# PEBA

### F05 TEATRO DUCALE TEATRO DELLE BRICIOLE

## Criticità rilevate Teatro al Parco/Teatro delle Briciole

Sopralluogo in data 19 novembre 2024

## SALA PRINCIPALE E SPAZI CONNESSI

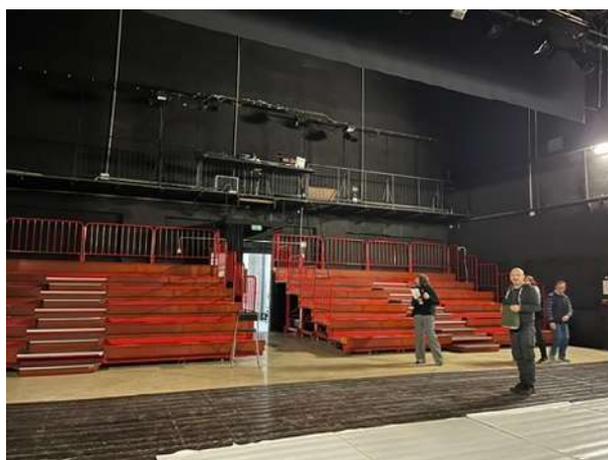
Alla sala si accede mediante due scalette dotate di corrimano o attraverso la rampa laterale. Nella parte più alta della platea manca il corrimano in corrispondenza delle gradinate di distribuzione e potrebbe essere inserito sul muretto a lato del percorso.

# 005

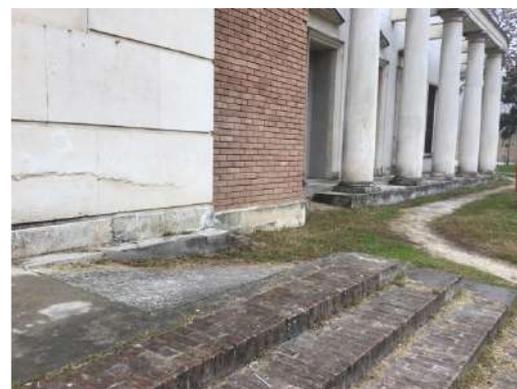
Assenza di rampa di collegamento fra quote diverse.

La rampa esistente di lunghezza 6,50m. finisce sul prato. Rifare la rampa allungandola in modo che abbia una pendenza adeguata (6%). La rampa deve condurre al percorso che deve essere sistemato per larghezza e deve essere compattato il fondo. La rampa deve avere un corrimano lato muro.

Nuova realizzazione di rampa per il superamento del dislivello.

La rampa dovrà avere una pendenza longitudinale tale da consentirne l'agevole superamento da parte di tutti (preferibilmente inferiore al 5%), e pendenza trasversale non superiore all'1%. La pavimentazione dovrà essere antiscivolo, uniforme e compatta. La rampa dovrà avere larghezza non inferiore a cm 150. E' consentita una larghezza di cm. 90 solo se per brevi tratti.

# 009

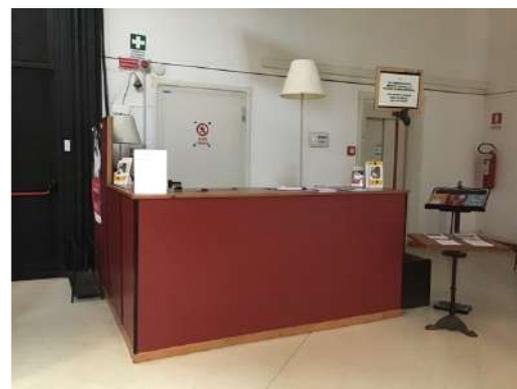
Altezza attuale biglietteria 1,17 m.

Bancone sportello pubblico:  
inadeguato (WAYFINDING)

Riposizionamento del piano del bancone ad altezza di cm 90 dal pavimento.

**010**

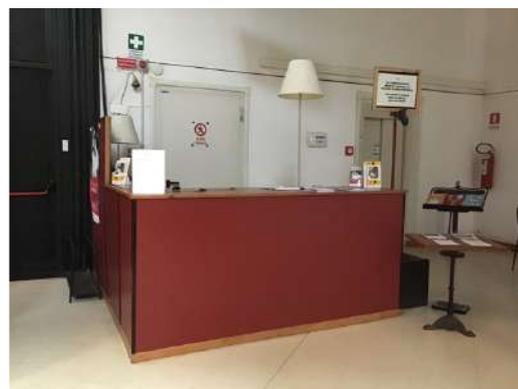
Impianto di comunicazione carente

Prevedere sistema Hearing loop da tavolo.

**013**

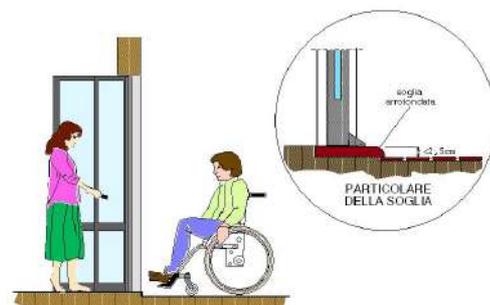
dislivello (inferiore 2,5 cm)

Lavorazione degli spigoli vivi del gradino tramite arrotondamento, al fine di agevolarne il superamento (raggio di smussatura non inferiore a 1 cm)

**015**

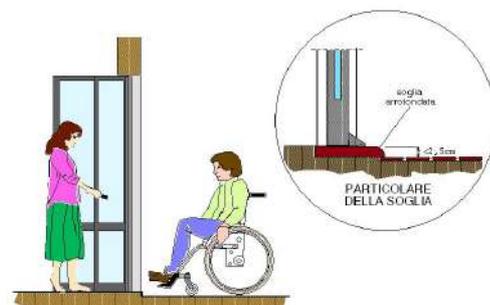
dislivello (inferiore 2,5 cm)

Lavorazione degli spigoli vivi del gradino tramite arrotondamento, al fine di agevolarne il superamento (raggio di smussatura non inferiore a 1 cm)

**019**

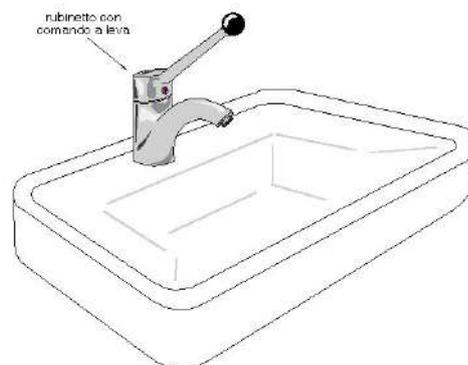
Rubinetteria inadeguata

Sostituzione della rubinetteria esistente con modello con comandi a leva facilmente riconoscibili oppure ad erogazione automatica. Si sconsiglia l'utilizzo di leve troppo lunghe ed affusolate che possono risultare pericolose nel momento in cui una persona avvicina il viso al lavabo.

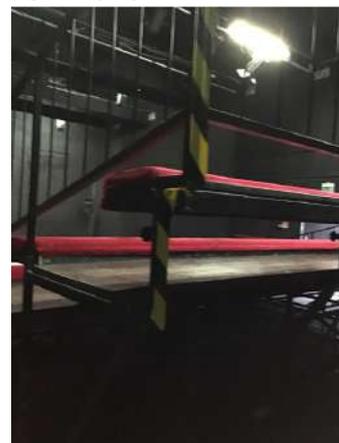
Spigoli vivi: non protetti
